Al ministro dei Trasporti e delle Infrastrutture  
Graziano Delrio  
p.c. Al ministro dell'Ambiente e della Tutela del Territorio e del Mare  
Gian Luca Galletti

Messina, Caltanissetta, Catania, 28 luglio 2017 -

Oggetto: porto di Tremestieri (Messina) – 1° stralcio funzionale – richiesta di approfondimento su impatto ambientale – studi non aggiornati – studi incompleti - gravissimo rischio idrogeologico

## ALLEGATO 3

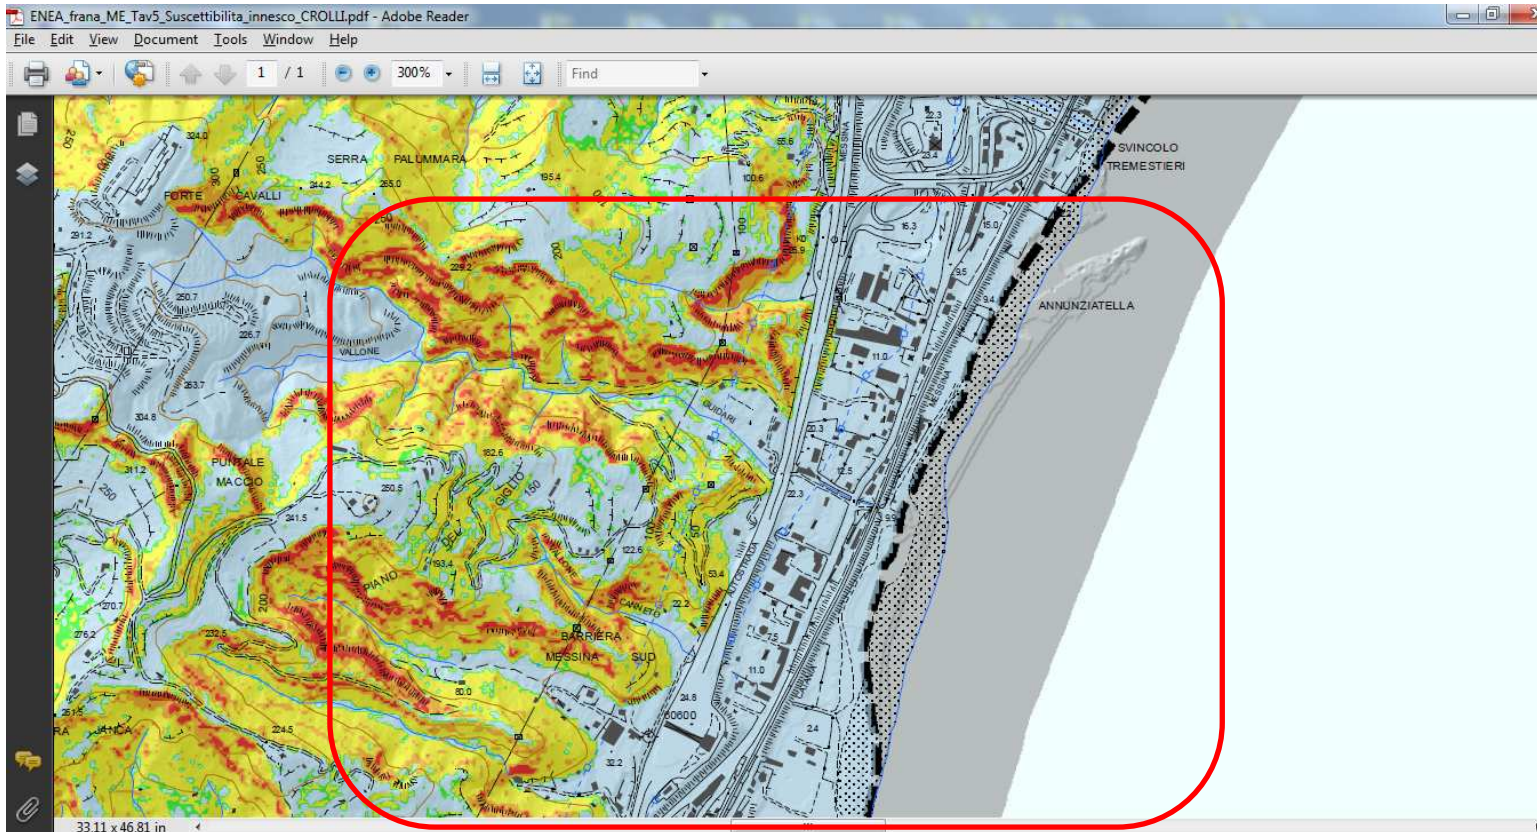
- Si aggiunga anche che il materiale scaricato illegalmente (grid, smerigliatura di navi e altro materiale) a monte della fiumara Guidara (condanne di alcuni imputati che hanno patteggiato, per altri, processo in corso), continua a percolare a valle. Intervenire – senza uno studio preliminare sull’opportunità di una eventuale rimessa in superficie/rimescolamento – è estremamente rischioso. Vedasi allegato n. 3

foto delle acque che percolano da monte del Vallone Guidara ogni volta che piove (già segnalato agli enti preposti)

si vede, a monte, la discarica di Vallone Guidara

### Suscettibilità innesco crolli

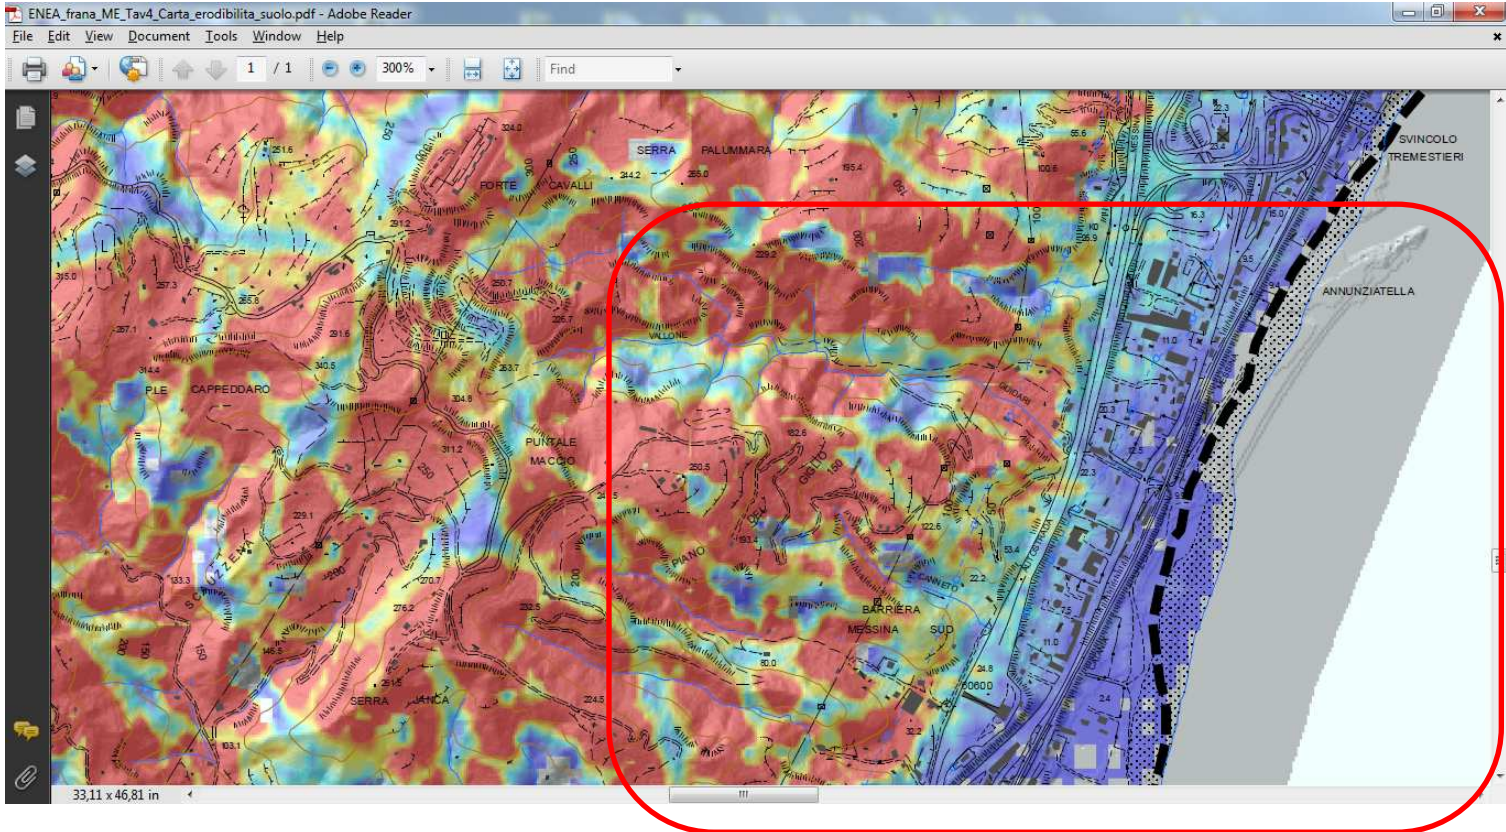
- 4) Non sono state prese in considerazione le mappe dell’ENEA (edite nel febbraio 2013) e relativa propensione all’erodibilità, colate rapide e innesco crolli (allegato n. 4) che nella zona sovrastante l’area di progetto, indicano i valori massimi di rischio e pericolosità

in rosso, massimo livello di suscettibilità – nel riquadro, l'area del nuovo porto

## Erodibilità del suolo

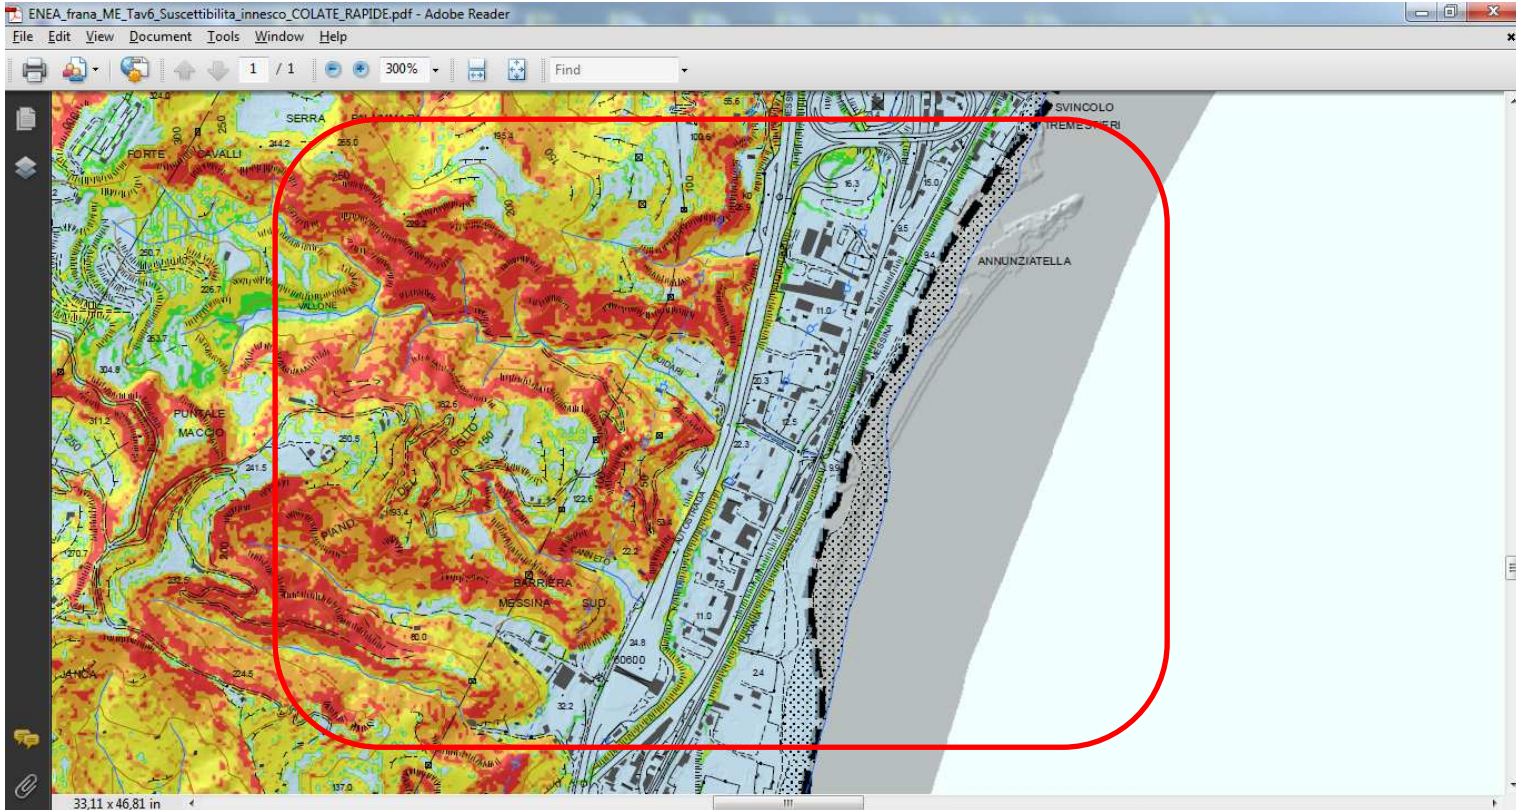
In ultimo, nel parere del 2014, non vi è alcun cenno né ai siti di “attenzione” citati nel parere del 2011, incluso il rischio di caduta della discarica nel Vallone Guidara, fino alla foce, né alle mappe dell'ENEA (2013) che – come si vedrà in apposito allegato – indicano un livello di “*erodibilità del suolo*”, di “*colate rapide*” e di “*innesco crolli*” al massimo valore per tutto il bacino a monte del sito dove si è autorizzata la realizzazione del nuovo porto.

in rosso le aree al massimo livello di erodibilità - – nel riquadro, l'area del nuovo porto
